AUSTAUSCHPLANUNG

Seepromenade St. Gilgen

Beschreibung zur Austauschplanung
als Ergänzung zu Einreichunterlagen vom 05. Dezember 2018

Uferpromenade St. Gilgen Ausführung -
ZA: 30303-202/259/8-2019, 30303-253/9184/8-2019

Regelquerschnitt

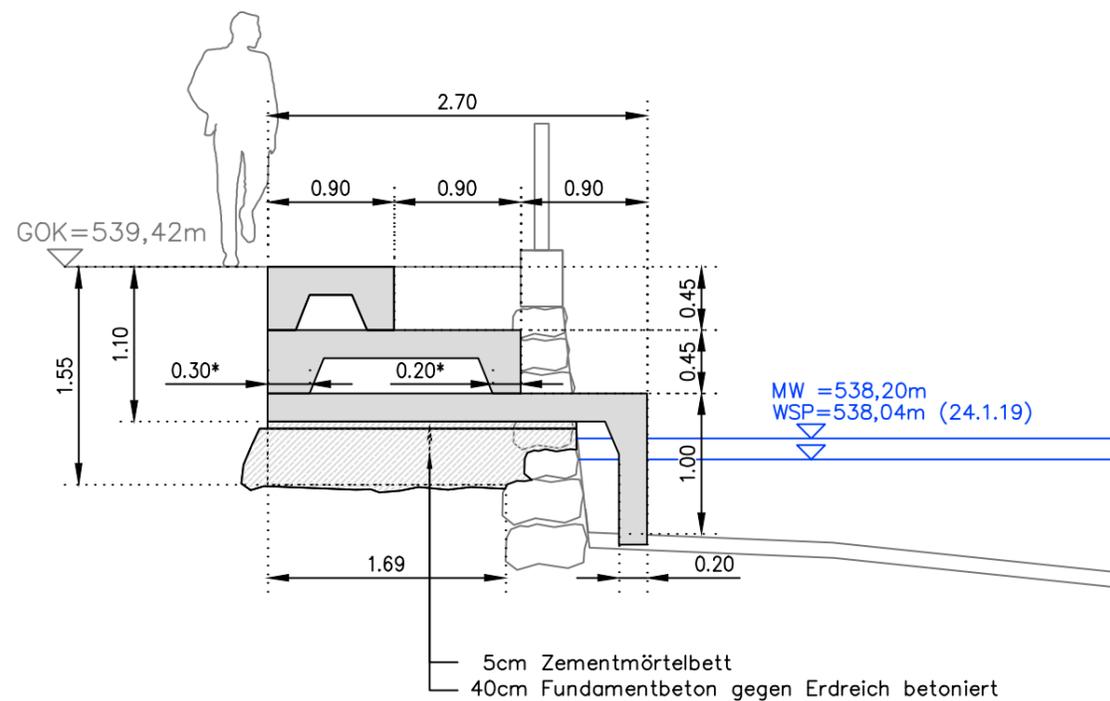
Der Regelquerschnitt der Uferanlage von Hrn. Kettl wurde geändert.

Der überarbeitete Regelquerschnitt sieht eine 3-stufige Fertigteiltreppenanlage vor, welche Großteils hinter der bestehenden Ufermauer errichtet wird. Eine positive geotechnische Beurteilung von Dr.phil. Gerhard Feitzinger liegt vor.

Für die Errichtung der Sitzstufenanlage der Seepromenade St. Gilgen, wird im Vorfeld das Gelände der derzeitigen Ufermauer, der aufgesetzte Betonsockel und die Steinreihen bis ca. 1,10 unter GOK abgetragen, sowie Zug um Zug der Fundamentaushub vorgenommen. Der weitere Fundamentaushub bis auf ca. 1,55 unter GOK erfolgt **unter Wasser** und ist abschnittsweise vorzunehmen. **Auf eine Wasserhaltung wird verzichtet.** Eine einseitige Schalung ist am außenliegenden Steinmauerwerk anzubringen und abzudichten. Anschließend wird das Stahlbetonfundament als **Unterwasserbeton** gegen Erdreich betoniert und abgezogen. Ein Zementmörtelbett dient dem Versetzen der untersten L-förmigen Sitzstufe. Weiteres wird die mittlere und oberste Sitzstufe versetzt. Sollten im Zuge der Aushubarbeiten im Bereich der Gründungssohle wider Erwarten setzungsempfindliche wassergesättigte bindige Bodenarten aufgeschlossen werden

(Seeton, Torfmudde mit Pflanzenteilen), so sind diese mindestens 0,7 m tief auszubaggern und mit Magerbeton bis zum Erreichen der Gründungssohle aufzufüllen.

Abb. 9 Regelquerschnitt M 1:50 der abgetreppten Ufermauer mit Fundamentbeton und zu ertüchtigender Bestandsmauer. Quelle: A. Greinmeister, Werner Consult ZT GmbH

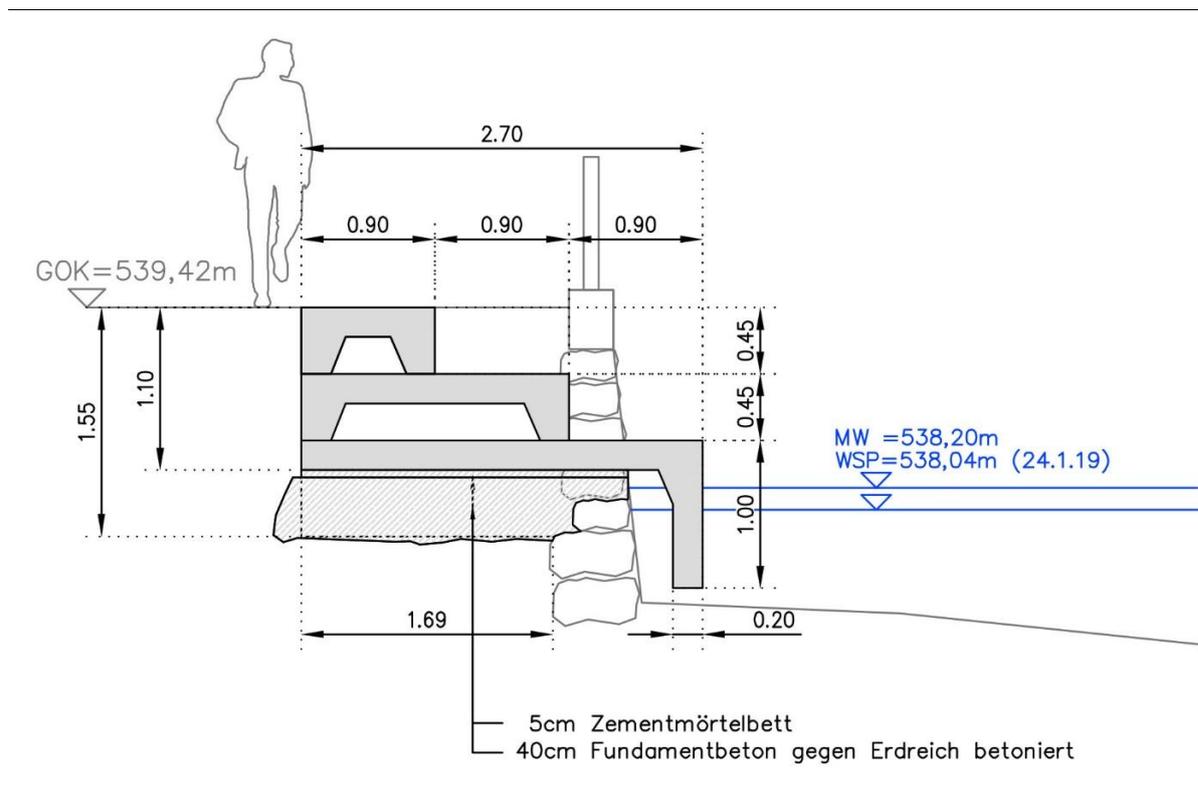
Entsprechend dem Regelquerschnitt von Werner Consult (Abb. 9) kommt die Unterkante des 40 cm starken Fundamentbetons in 1,55 m u GOK (539,42 – 1,55 m = 537,87 m ü. A.), somit 33 cm unter dem Mittelwasserspiegel des Wolfgangsees (538,20 m ü. A.) bzw. 17 cm unter dem am 24.02.2019 gemessenen Wasserspiegel (538,04 m) zu liegen. Wenn die Bauarbeiten im März-April 2019 durchgeführt werden, ist wahrscheinlich ein deutlicher, durch die Schneeschmelze bedingter Anstieg des Seespiegels zu berücksichtigen. Eine Wasserhaltung durch Abpumpen ist bei dem herrschenden Seewasserandrang keinesfalls möglich.

Deshalb wird empfohlen, den Aushub in 4-5 Sektoren zu bewerkstelligen und das Fundament in WU-Beton herzustellen.
